A 26 BAUABSCHNITT 4

Dipl.-Ing. Cornelia Stolze,
Fachamt Stadt- und Landschaftsplanung, Bezirksamt Harburg

04.02.2019

für den Neubau der A26 (Stade - Hamburg), Bauabschnitt 4 (Landesgrenze Hamburg/Niedersachsen bis A7), den Anschluss der A26 an die A7 und den Ausbau der an den neuen Anschluss südlich und nördlich angrenzenden Abschnitte der A7 zwischen der Anschlussstelle Hamburg-Heimfeld im Süden (Km 167+280.000) und Moorburg in Höhe der Alten Süderelbe im Norden (Km 163+542.000).

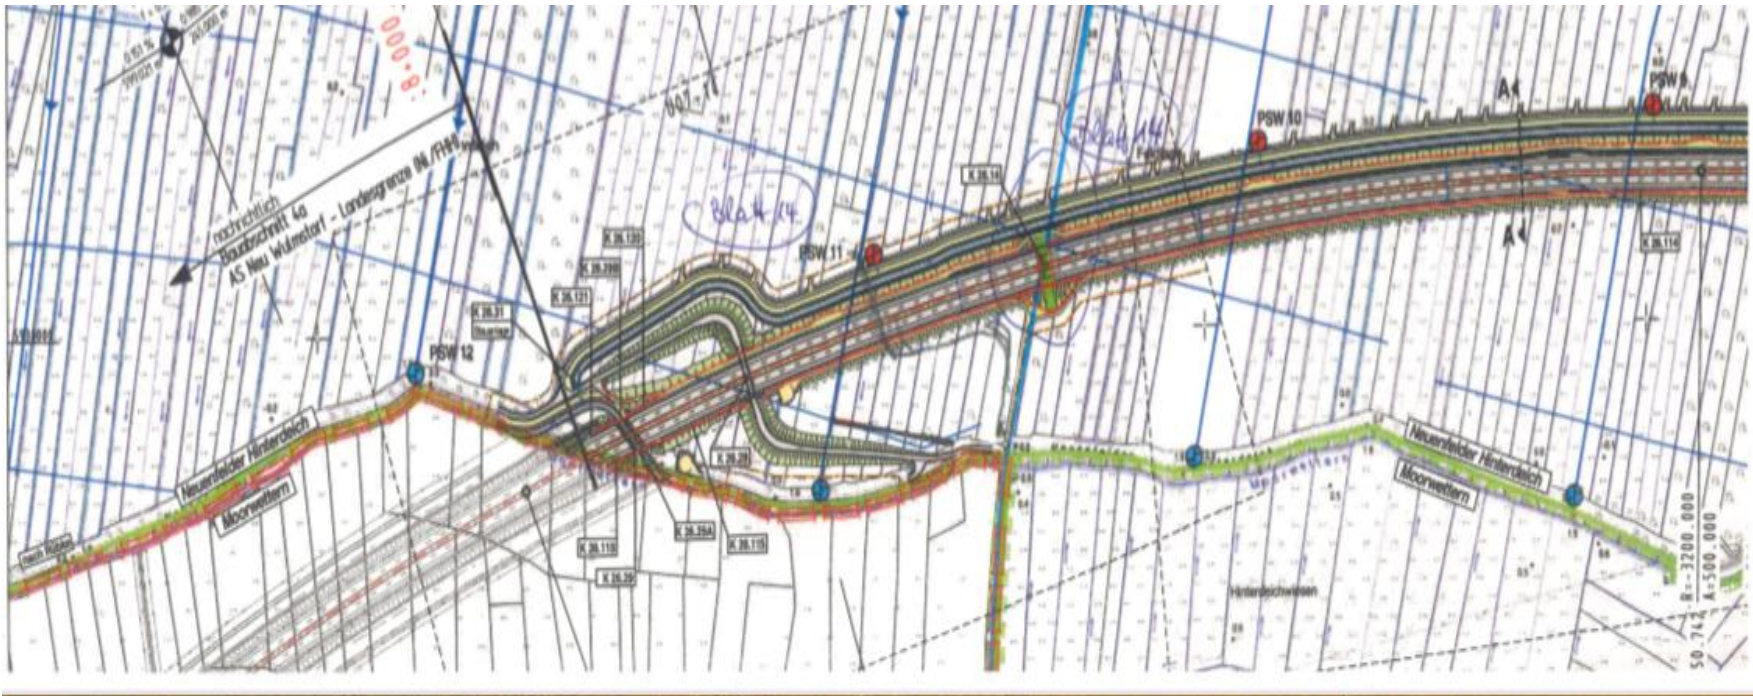
2.) Verbindung des Nincoper Moorweges mit dem Ehestorfer Heuweg (Europäischer Fernwanderweg X, gleichzeitig hier Rad-Freizeitroute 13) soll über eine direkte Brückenüberquerung für Fußgänger bei der Vorrichtung K 26 auf kurzem Weg gewährleistet sein. So wird ein unattraktiver Umweg von ca. 1.3 km vermieden.

Fazit: Der Stellungnahme war nicht zu folgen (verkehrliche, wirtschaftliche, gestalterische und umweltfreundliche Gründe).
